該当箇所	補正前 (令和2年7月31日付け申請)	補正後
<p>別紙</p> <p>(記載の適正化。)</p>	<p>別紙</p> <p>加工施設保安規定の変更</p> <p>1. 変更の内容 別添「新旧対照表」のとおり変更する。</p> <p>2. 変更の理由 以下の理由により、その保安上の措置について定めるため原子燃料工業株式会社熊取事業所の核燃料物質の加工の事業に係る保安規定（令和元年6月11日付け認可）の一部を変更する。</p> <p>(1) 「核燃料物質の加工の事業に関する規則」の改正（令和2年4月1日施行）に伴う変更</p> <p>① 「原子力施設の保安のための業務に係る品質管理に必要な体制の基準に関する規則（以下「品質管理基準規則」という。）<u>」</u>及び品質管理基準規則の解釈に基づき加工の事業の許可を受けたところにより、加工施設の保安のための業務に係る品質管理に必要な体制を整備するために記載を追加及び変更する。</p> <p>② 加工規則の条文が削除、追加又は変更されたため記載を削除、追加又は変更する。</p> <p>③ <u>核燃料物質の加工の事業に関する規則</u>第7条の改正（令和2年4月1日施行）に伴い、別表18の保安に関する記録を変更する。</p> <p>④ 上記の変更に伴う条項の繰り下げ、その他記載の適正化を行う。</p> <p>(2) その他 上記の他、適宜、記載の適正化を図る。</p>	<p>別紙</p> <p>加工施設保安規定の変更</p> <p>1. 変更の内容 別添「新旧対照表」のとおり変更する。</p> <p>2. 変更の理由 以下の理由により、その保安上の措置について定めるため原子燃料工業株式会社熊取事業所の核燃料物質の加工の事業に係る保安規定（令和元年6月11日付け認可）の一部を変更する。</p> <p>(1) 「核燃料物質の加工の事業に関する規則」<u>（以下「加工規則」という。）</u>の改正（令和2年4月1日施行）に伴う変更</p> <p>① 「原子力施設の保安のための業務に係る品質管理に必要な体制の基準に関する規則」<u>」</u>（以下「品質管理基準規則」という。）及び同規則の解釈に基づき加工の事業の許可を受けたところにより、加工施設の保安のための業務に係る品質管理に必要な体制を整備するために記載を追加及び変更する。</p> <p>② 加工規則の条文が削除、追加又は変更されたため記載を削除、追加又は変更する。</p> <p>③ 加工規則第7条の改正（令和2年4月1日施行）に伴い、別表18の保安に関する記録を変更する。</p> <p>④ 上記の変更に伴う条項の繰り下げ、その他記載の適正化を行う。</p> <p>(2) その他 上記の他、適宜、記載の適正化を図る。</p>

該当箇所	補正前（令和2年7

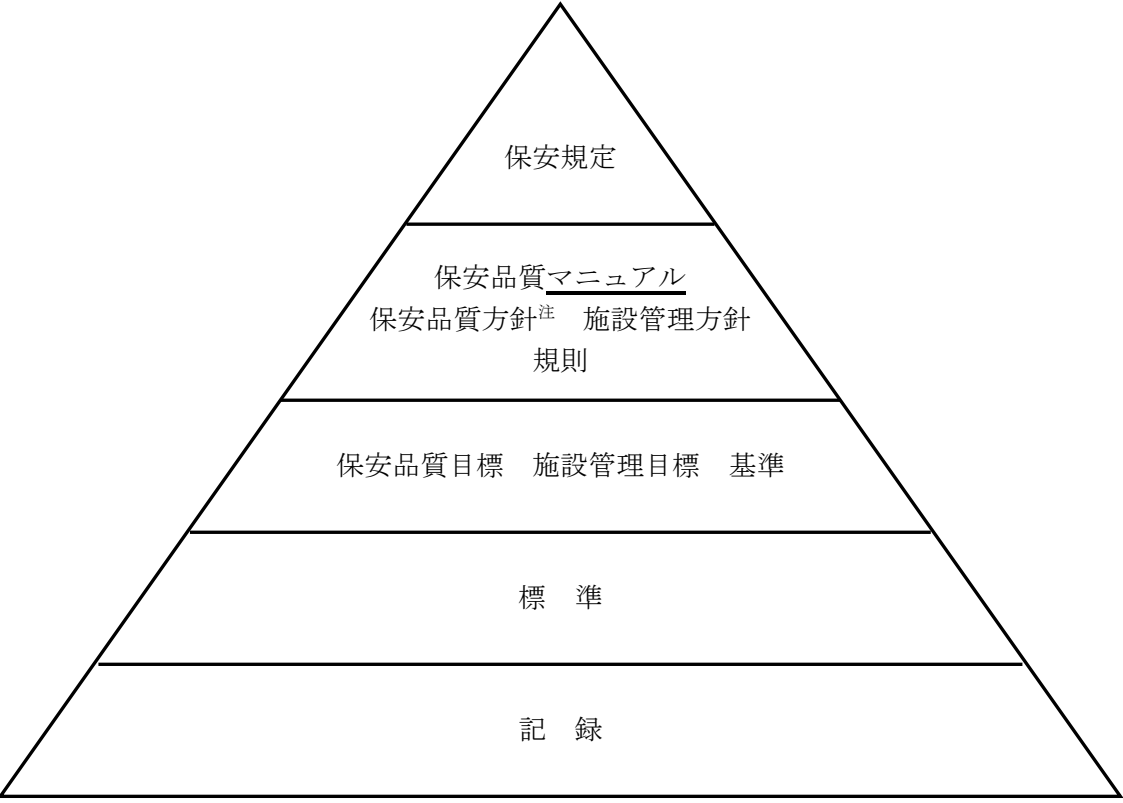
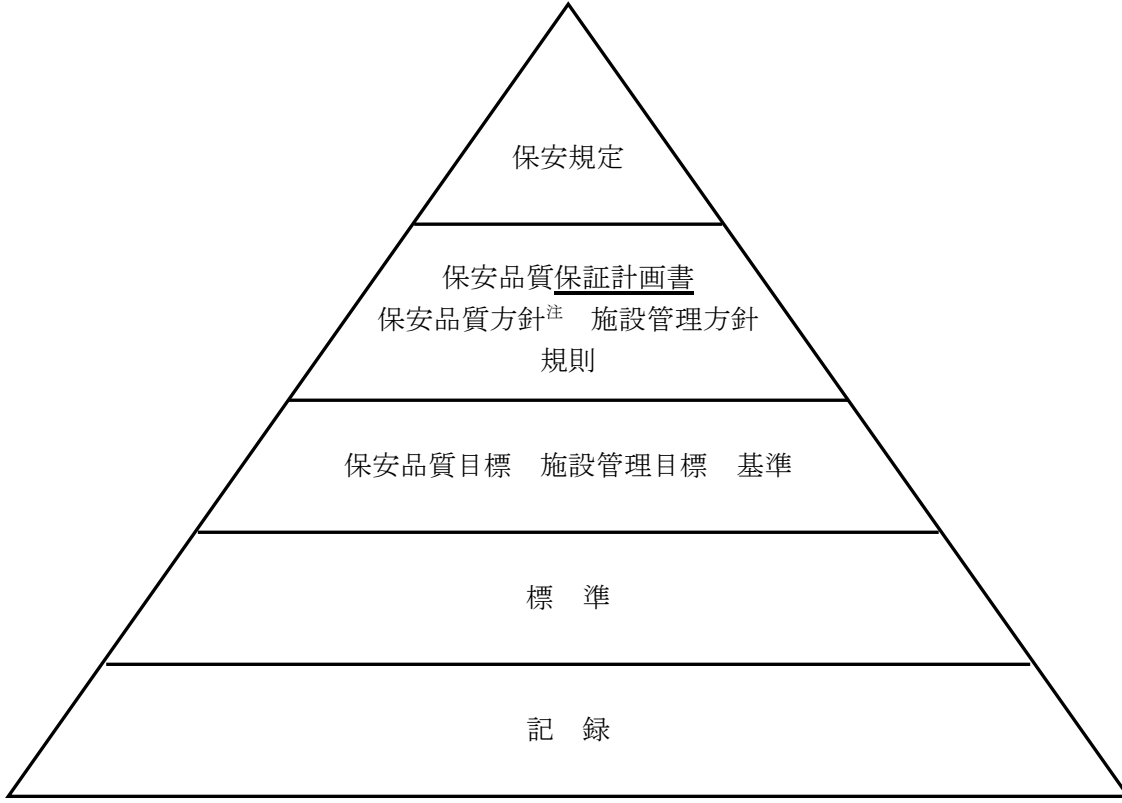
<p>該当箇所</p>	<p>補正前（令和2年7月31日付け申請）</p>	<p>補正後</p>																																									
<p>新旧対照表 92 ページ</p> <p>（記載の適正化：保全区域の明確化。）</p>	<p style="text-align: center;"> </p>	<p>1階</p> <p>2階</p> <p>3階</p> <p>4階</p> <p>中2階</p> <p>別図2-(3) 管理区域及び保全区域図</p> <table border="1" style="margin-left: auto; margin-right: auto;"> <tr> <td>番号</td><td>1</td><td>2</td><td>3</td><td>4</td><td>5</td><td>6</td><td>7</td><td>8</td><td>9</td><td>10</td><td>11</td><td>12</td><td>13</td><td>14</td><td>15</td><td>16</td><td>17</td><td>18</td><td>19</td><td>20</td> <td>番号</td><td>21</td><td>22</td><td>23</td><td>24</td><td>25</td><td>26</td><td>27</td><td>28</td><td>29</td><td>30</td><td>31</td><td>32</td><td>33</td><td>34</td><td>35</td><td>36</td><td>37</td><td>38</td><td>39</td> </tr> </table>	番号	1	2	3	4	5	6	7	8	9	10	11	12	13	14	15	16	17	18	19	20	番号	21	22	23	24	25	26	27	28	29	30	31	32	33	34	35	36	37	38	39
番号	1	2	3	4	5	6	7	8	9	10	11	12	13	14	15	16	17	18	19	20	番号	21	22	23	24	25	26	27	28	29	30	31	32	33	34	35	36	37	38	39

別図2-(3)

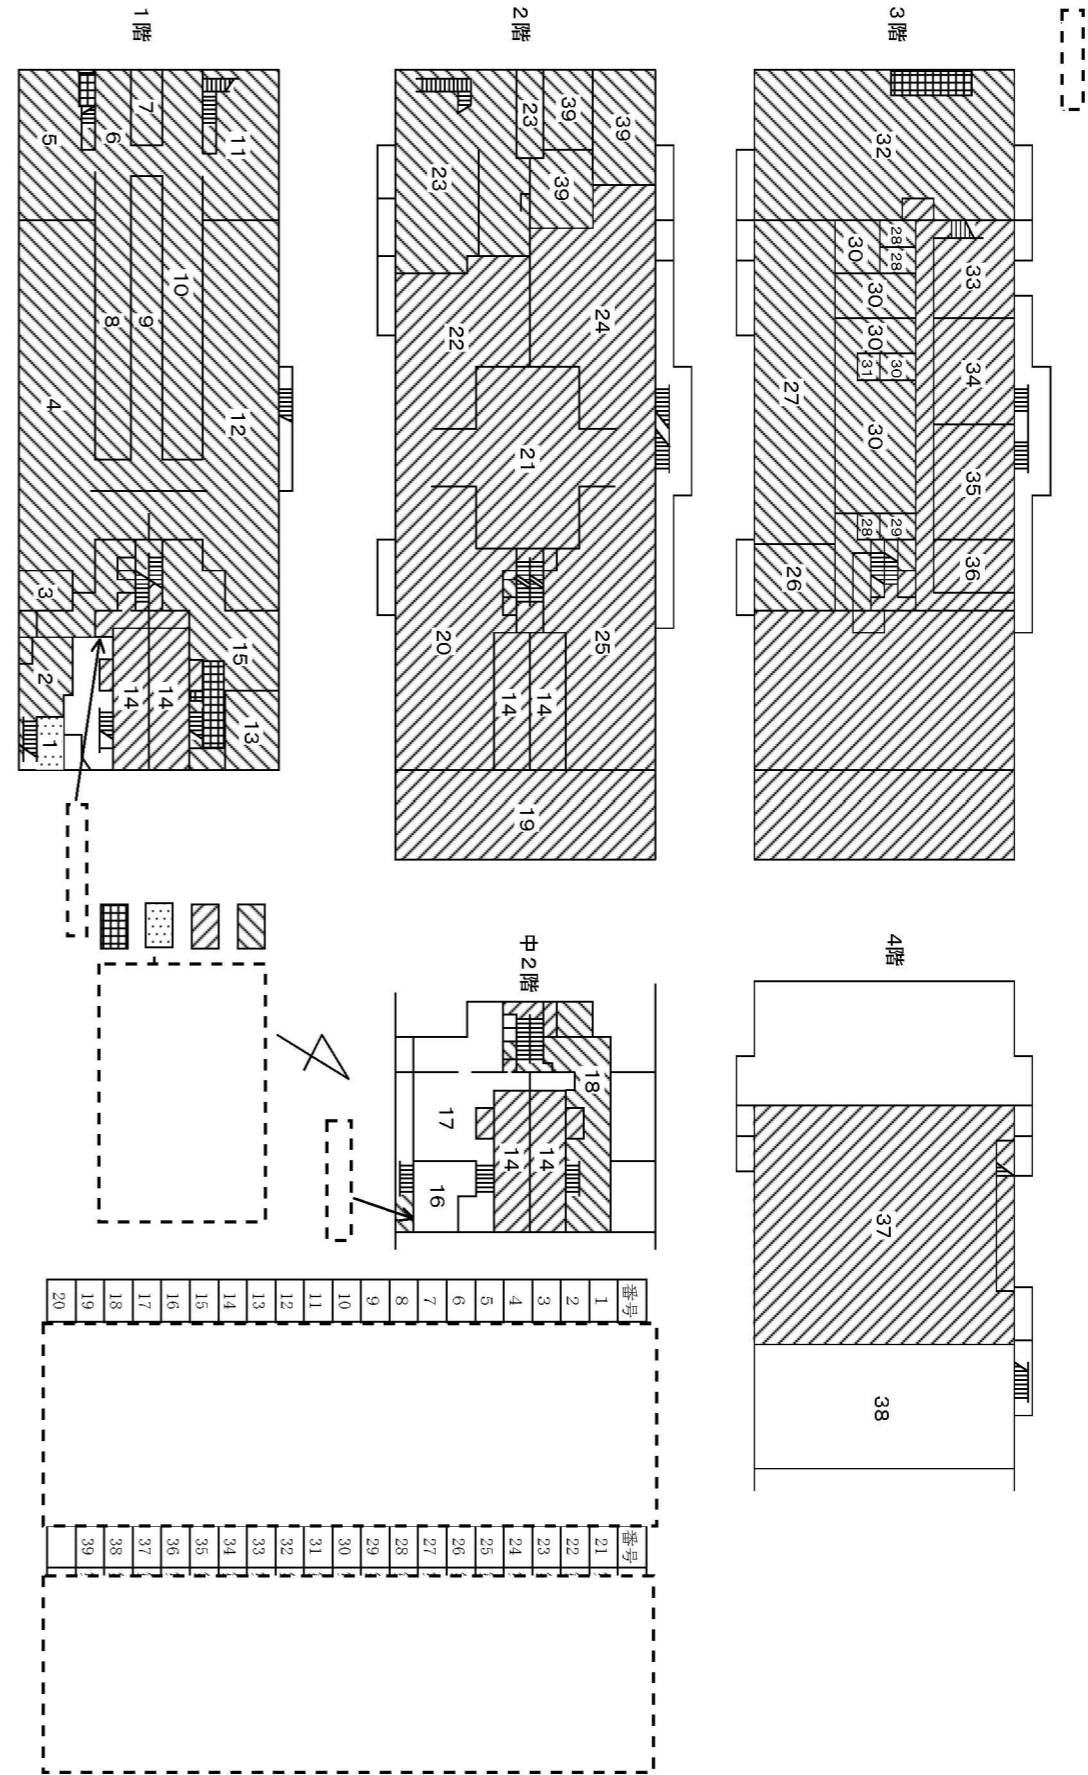
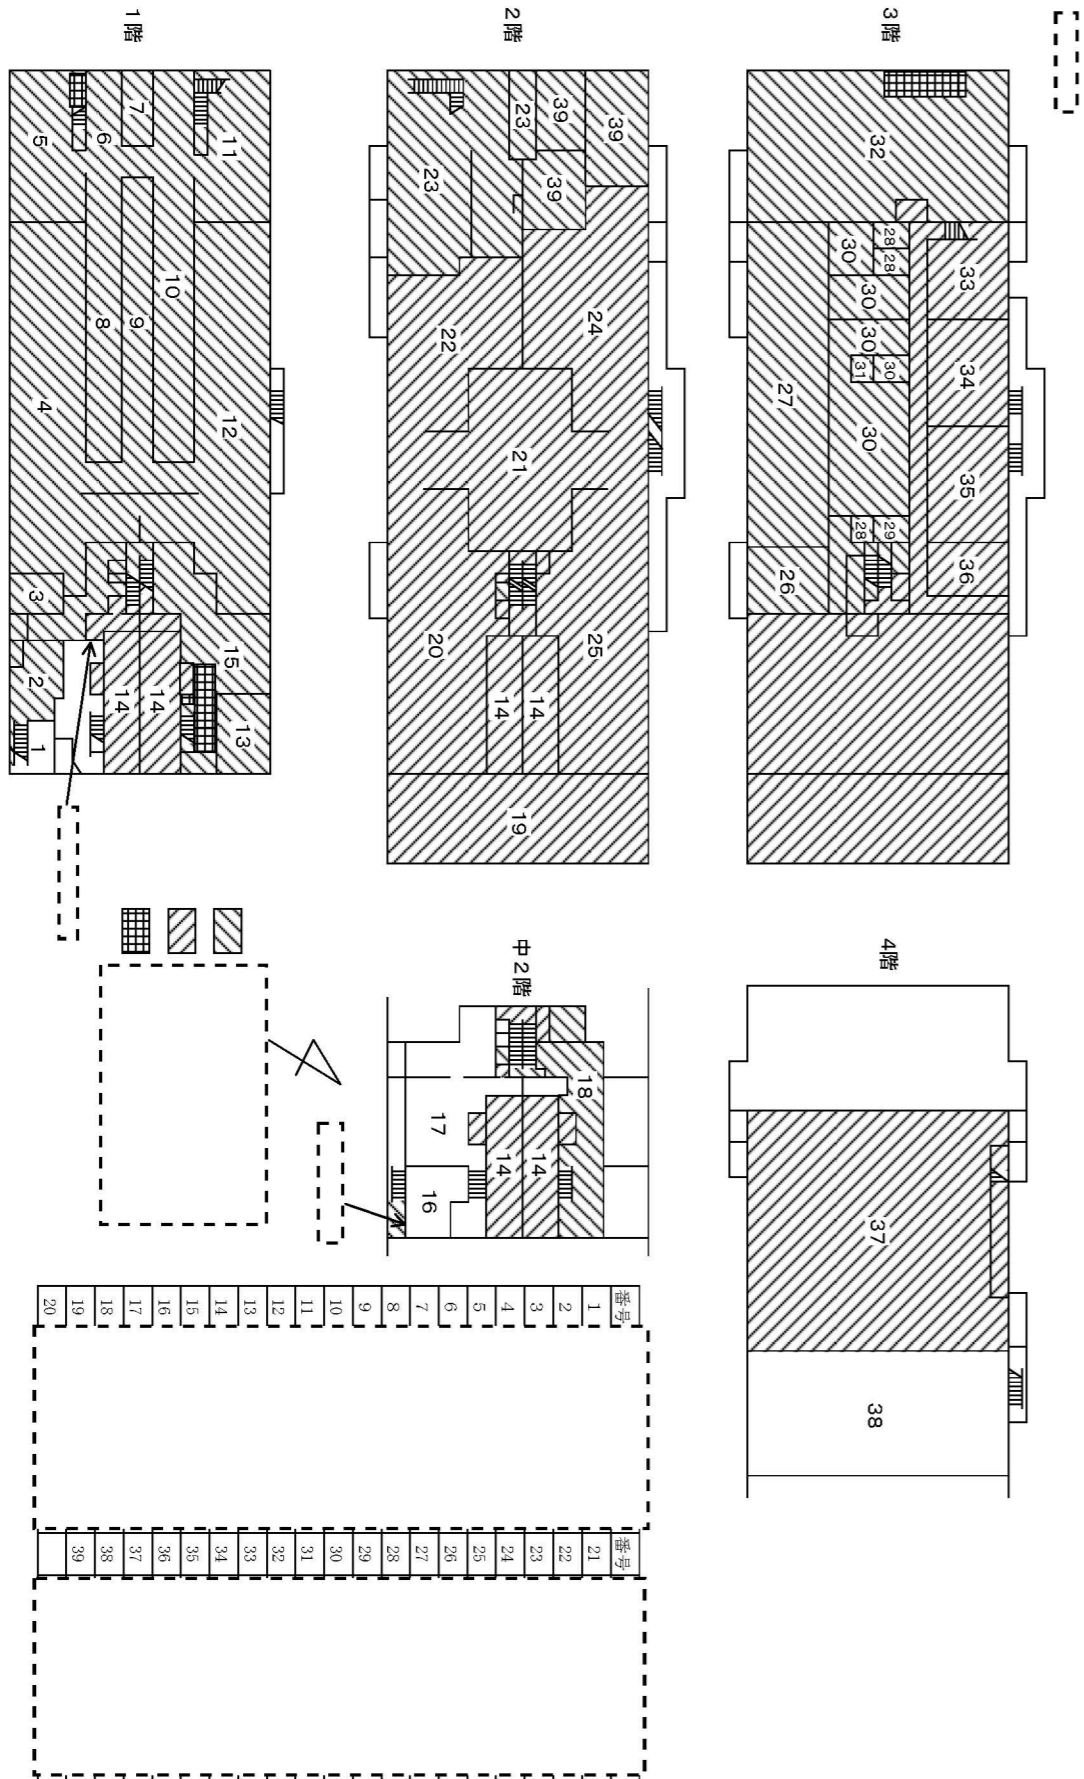
(1)④(ト)
 保全区域に関する事項
 の追加に伴う記載の適
 正化。

管理区域及び保全区域図
